大間原子力発電所審査資料	
資料番号	OM1-CA202-R01
提出年月日	2023年10月12日

大間原子力発電所
敷地の地質・地質構造
(コメント回答 その15)
(シームS-11の評価方針)

2023年10月
電源開発株式会社

指摘事項S2-151に対する変更点(1/2)

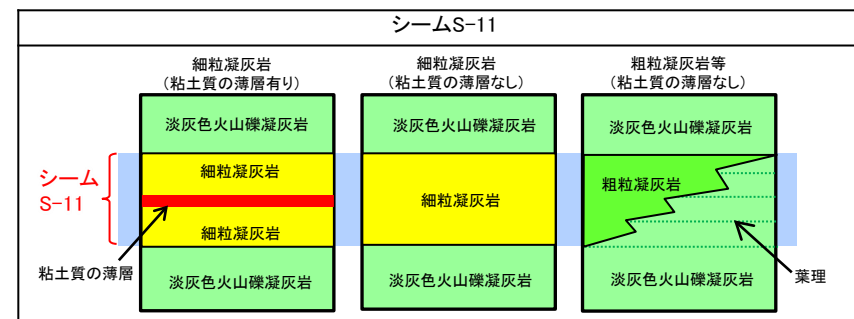
No.	項目	指摘時期	コメント内容
S2-151	後期更新世に生じた変状	第1043回審査会合 2022年4月22日	シームS-11の評価対象領域について、シーム(粘土質の薄層)有りの部分のみとしているが、シーム(粘土質の薄層)無しの部分も含めてシームS-11全体を評価対象領域として考慮すること。 また、重要施設を通るシームの分布の地質断面図(南北方向X-X')等についても修正すること。

- ①シームS-11有り(粘土質の薄層有り)、②シームS-11なし(細粒凝灰岩有り)及び③シームS-11なし(細粒凝灰岩なし)から成る層準を総称して「シームS-11層準(FT5-3)」とし、そのうち①のみをシームS-11としていた。
- 重要施設設置位置付近の地質断面図(1/100スケール)では、①のみを表示していた。

- シームS-11の基準適合性評価では、シームS-11は設置許可基準規則の解釈・別記1「3」に記載された断層等であり、粘土質の薄層の有る部分/ない部分すべてをシームS-11とする[P.(7)の平面図参照]。
- 重要施設設置位置付近の地質断面図では、粘土質の薄層なしの部分も含めてすべてをシームS-11として表示する[P.(7)の断面図参照]。

指摘事項S2-154に対する変更点

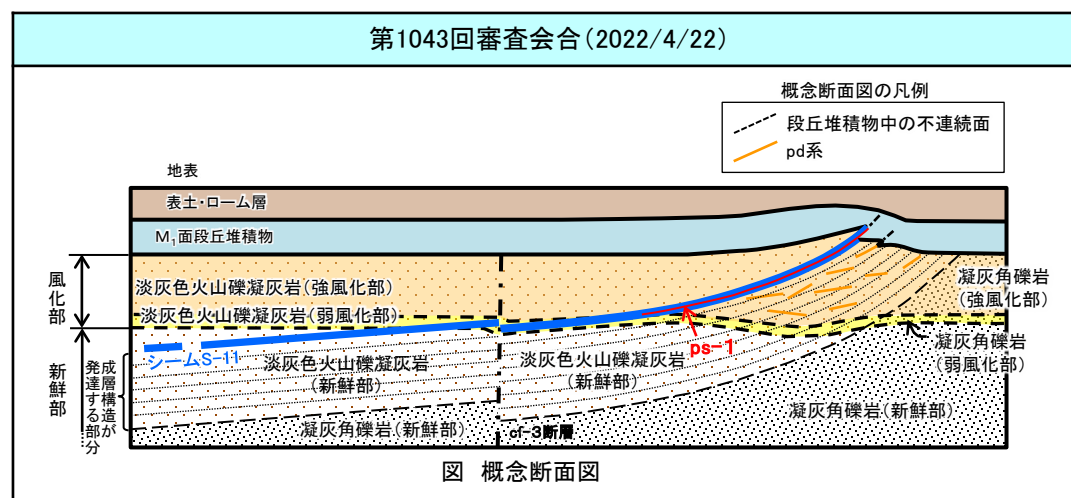
No.	項目	指摘時期	コメント内容
S2-154	後期更新世に生じた変状	第1043回審査会合 2022年4月22日	シームS-11の深部と地表付近の識別について、cf-3断層による切断箇所を軸として考えること。また、pd系の分布検討に意味があるか疑問であることから、ps-1をメインとして考えること。

- 後期更新世に生じた変状の形成に関与したシームS-11の最新面を「ps-1」とし、ps-1の付随事象として変状の形成に関与した低角の変位を伴う不連続面を「pd系」としていた。このうち「ps-1」を代表として評価していた。

- 粘土質の薄層の有る部分/ない部分すべてをシームS-11として活動性を評価する。このため、「ps-1」及び「pd系」を取り止める。

図2.1 原子炉建屋設置位置付近のシームの分布

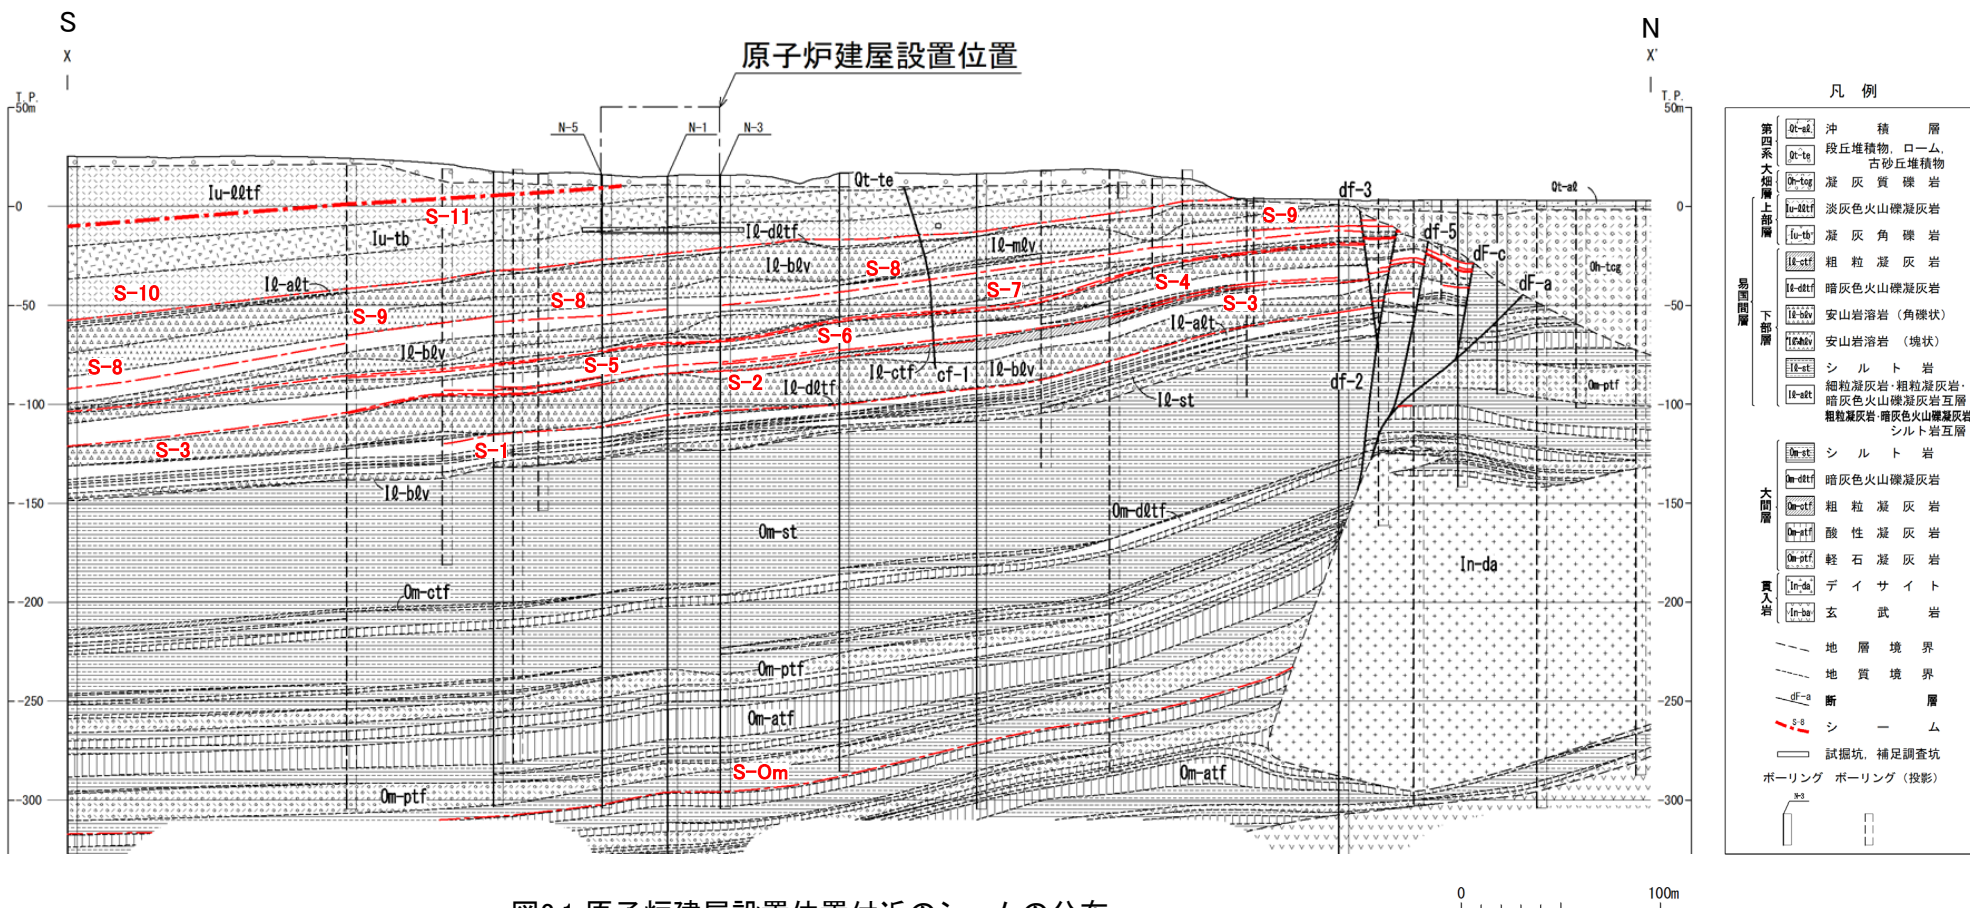
No.	項目	指摘時期	コメント内容	掲載頁	
				概要	本編・補足
S2-151	後期更新世に生じた変状	第1043回審査会合 2022年4月22日	シームS-11の評価対象領域について、シーム(粘土質の薄層)有りの部分のみとしているが、シーム(粘土質の薄層)無しの部分も含めてシームS-11全体を評価対象領域として考慮すること。 また、重要施設を通るシームの分布の地質断面図(南北方向X-X')等についても修正すること。	(5), (6), (7)	12
S2-152	後期更新世に生じた変状	第1043回審査会合 2022年4月22日	シームS-11を含む細粒凝灰岩(FT5-3)の層準についての区分①シームS-11有り(粘土質の薄層有り), ②シームS-11なし(細粒凝灰岩有り), ③シームS-11なし(細粒凝灰岩なし)について、資料内での整合・不整合という観点で確認すること。	—	12
S2-153	後期更新世に生じた変状	第1043回審査会合 2022年4月22日	変状は第三条の評価対象外ではないので、シームS-11全体として評価すること。 <ul style="list-style-type: none"> シームS-11について、将来活動する可能性のある断層等の評価対象として、深部と地表付近とを別々の条文への適合性を示すのではなく、全体として活動性の観点で評価し、基準の第三条への適合性についての説明をすること。 また、変状の成因について、膨張を根拠とする説明ができないので、テクトニックかノンテクトニックかに関わらず、第三条への適合性の観点で説明をすること。 	(5), (9)	—
S2-154	後期更新世に生じた変状	第1043回審査会合 2022年4月22日	シームS-11の深部と地表付近の識別について、cf-3断層による切断箇所を区分することを軸として考えること。また、pd系の分布検討に意味があるか疑問であることから、ps-1をメインとして考えること。	(8), (11)	25

シームS-11の基準適合性評価では、シームS-11は設置許可基準規則の解釈・別記1「3」に記載された断層等であり、粘土質の薄層の有る部分/ない部分すべてをシームS-11とする。
